监 理 通 知 单

工程名称：宿迁钛翼科技 2.35MW 分布式电站项目

编号：HSGF—011

事由：关于现场施工质量的相关事宜

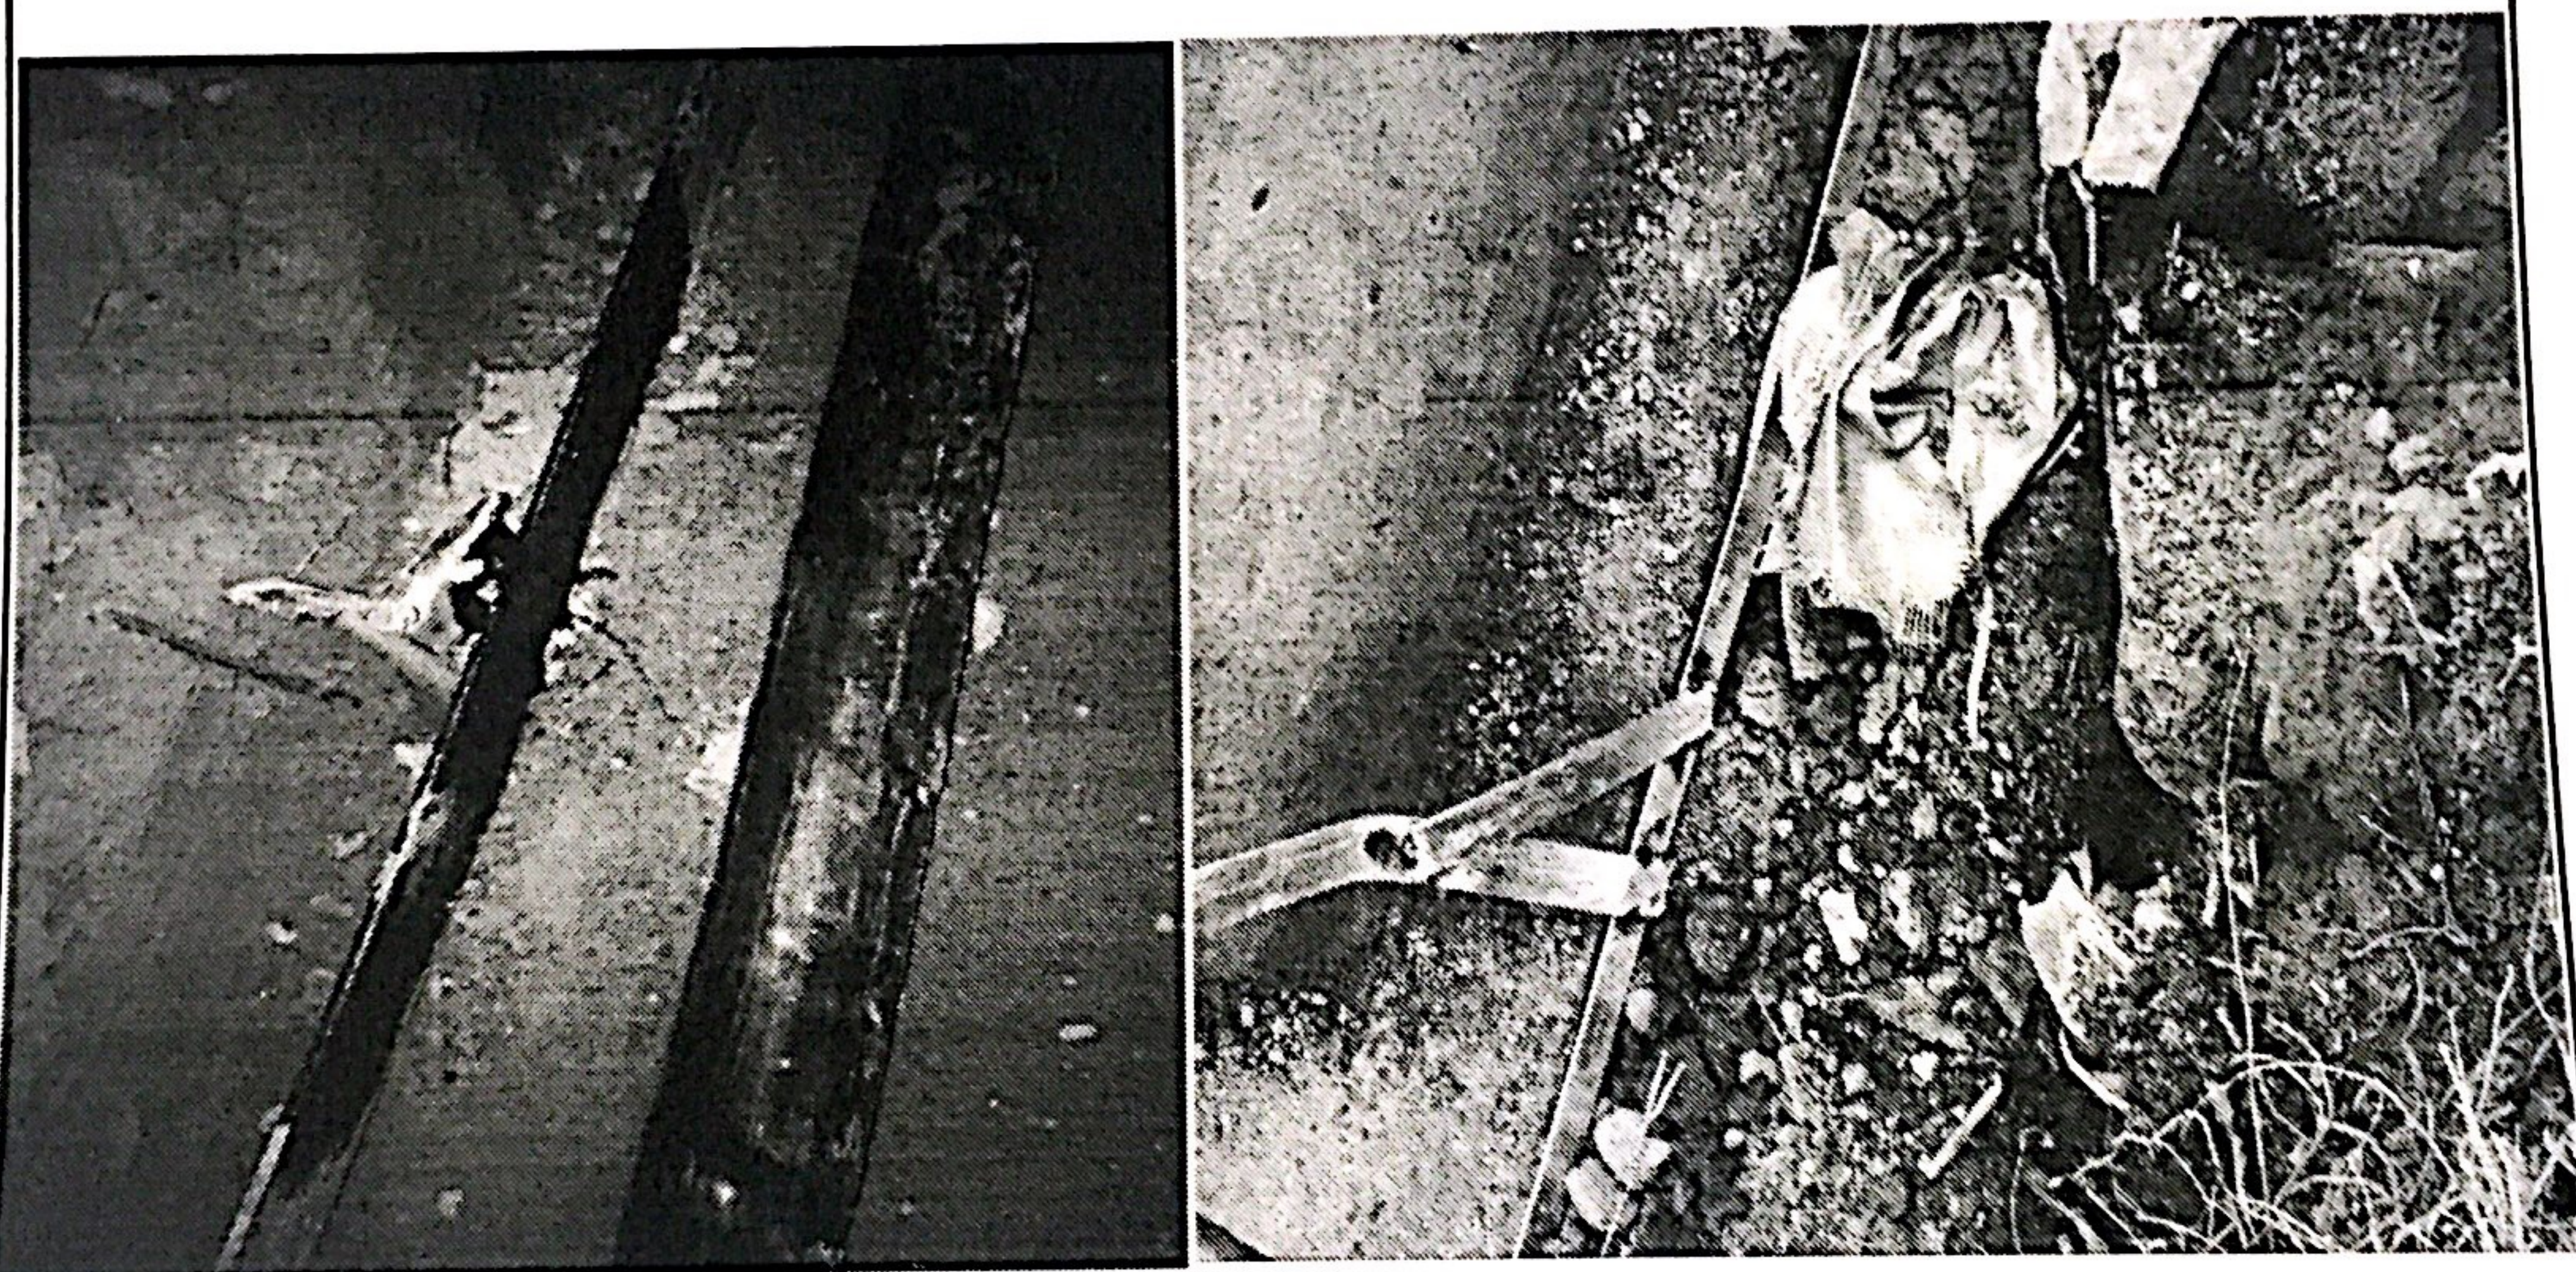
内容：经监理现场例行检查，发现 1#厂房箱变基础与 2 #厂房箱变基础间主接地网焊接不规范。

为确保施工质量和进度达到预期目标，要求你单位立即整改，并通知我单位验收。否则由此造成的一切后果，由你单位自行承担。
